Restaurante de Carnes Antara

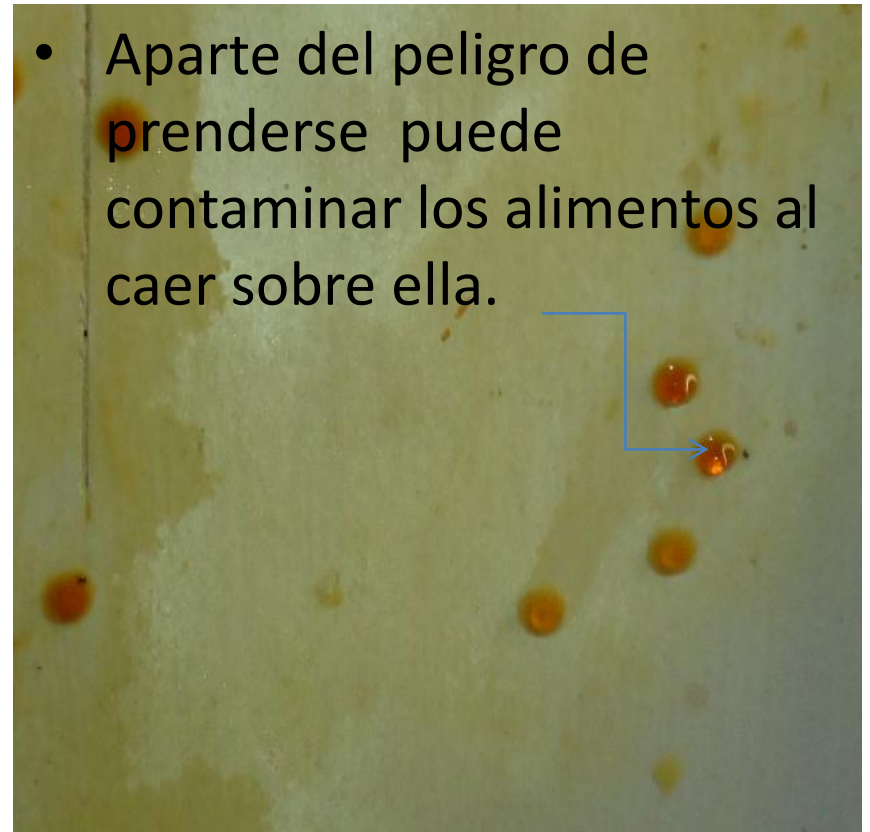
Techo trasminado de grasa y agujero tapado con trapo

- Arriba de la campana

Acercamiento de las gotas de grasa del techo

- Aparte del peligro de prenderse puede contaminar los alimentos al caer sobre ella.

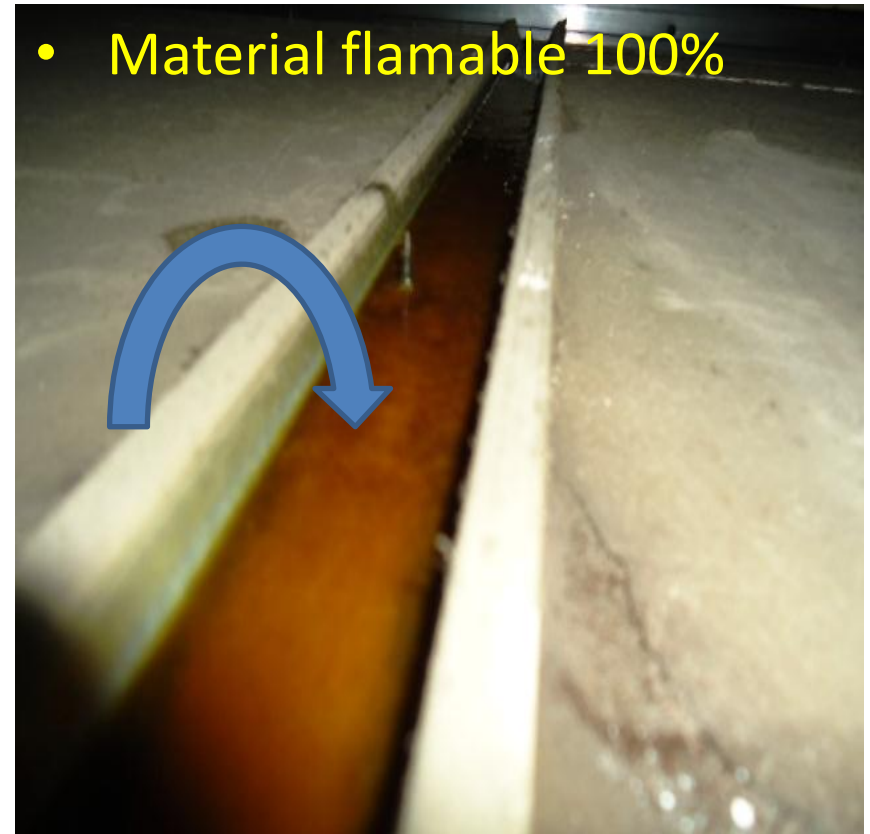
En el techo de la plaza estos contactos del extractor estan bañados en grasa

- Un corto y se prende

Canaleta para sugetar el plafon llena de grasa

- Material flamable 100%

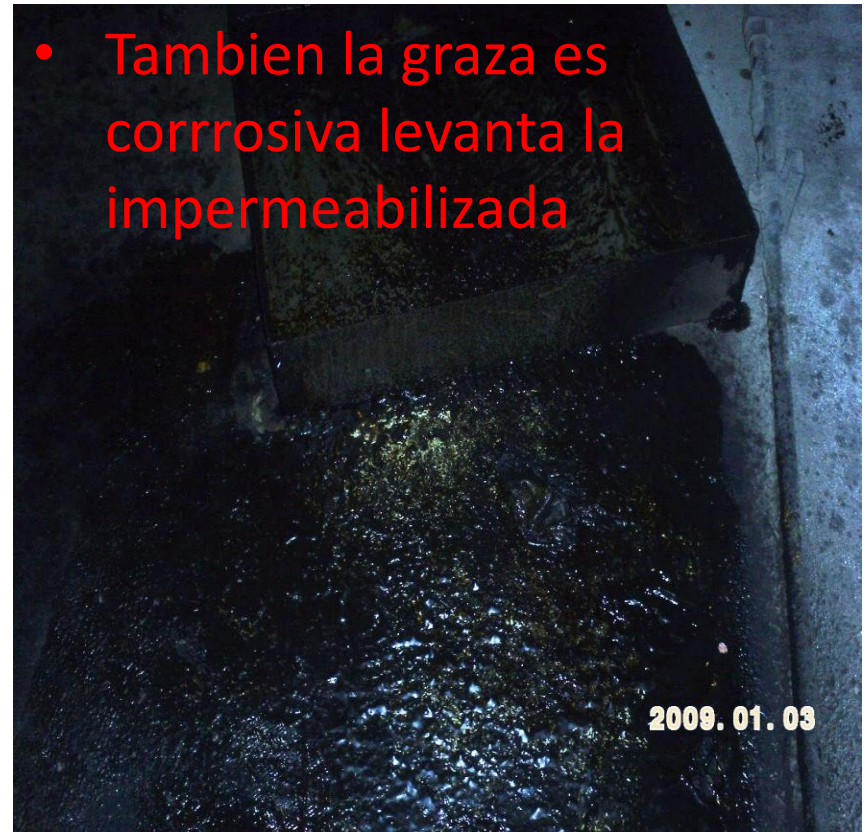
Piso del extractor en el techo

- Conato de incendio la impermeabilizada se prende

Otra toma del piso checar grosor.

- **Tambien la graza es corrosiva levanta la impermeabilizada**

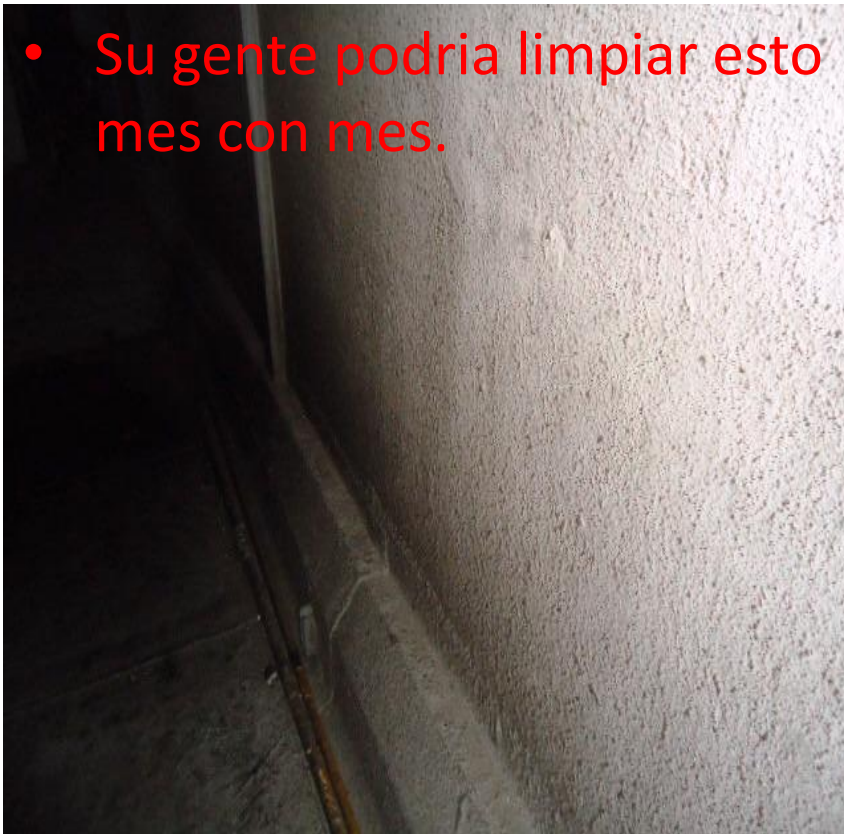
Pared con grasa se prende

- Su gente podría limpiar esto mes con mes.

Vista general del sistema de extraccion de humos en la azotea.

- Checar fugas

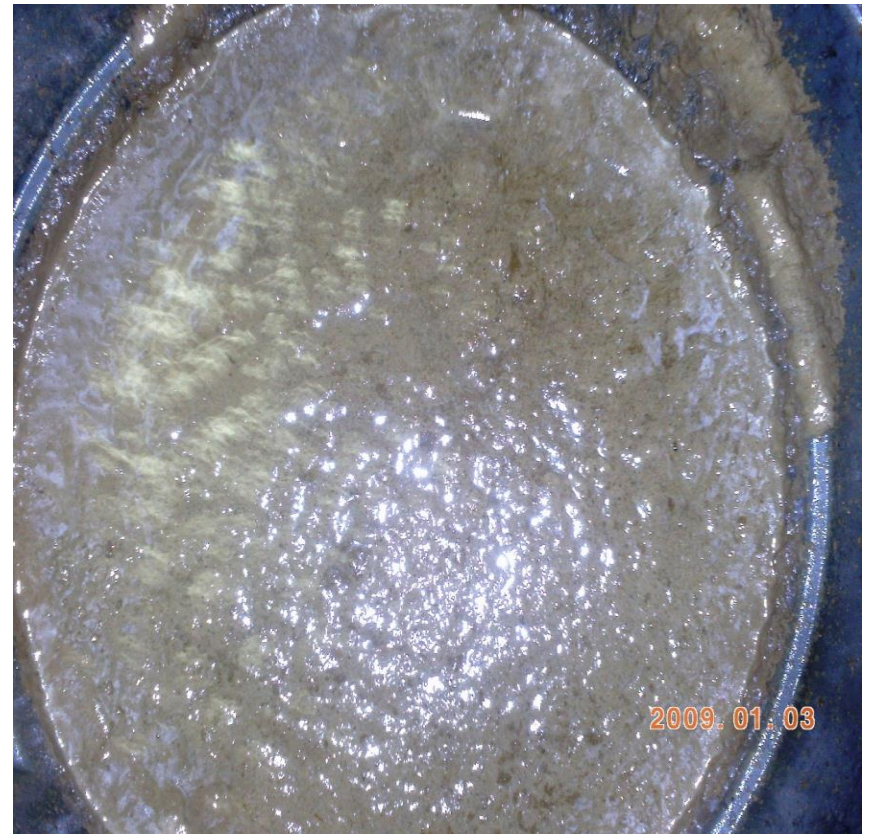
**Ducto con grasa y lodos
aceitosos**

Mismo ducto ya lavado y sellado

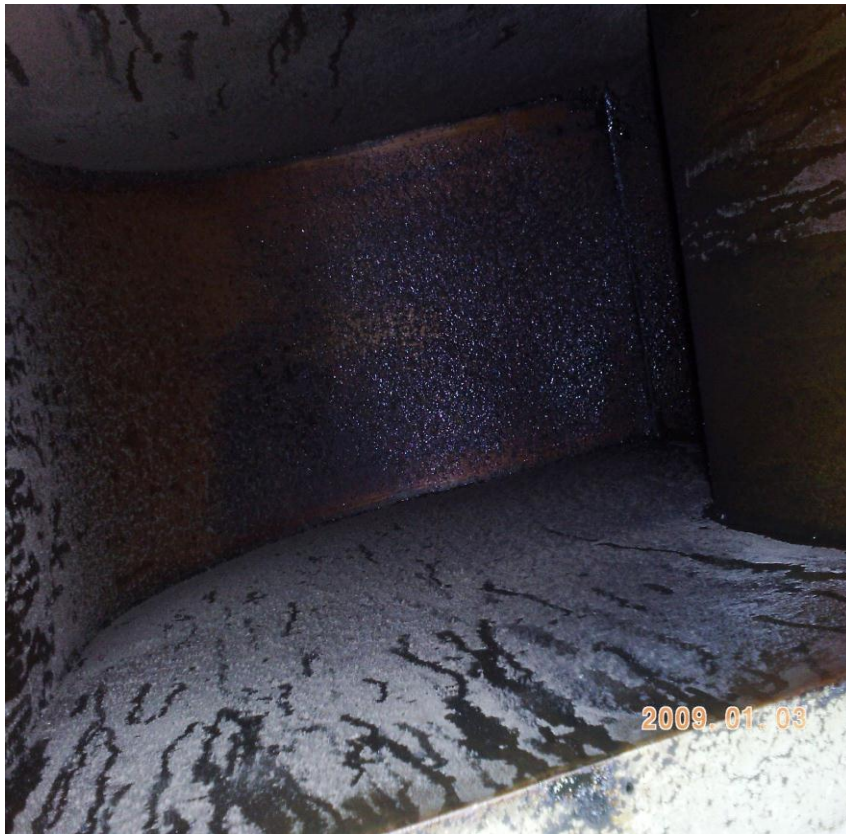
Ducto antes de lavar

Mismo ducto ya lavado.
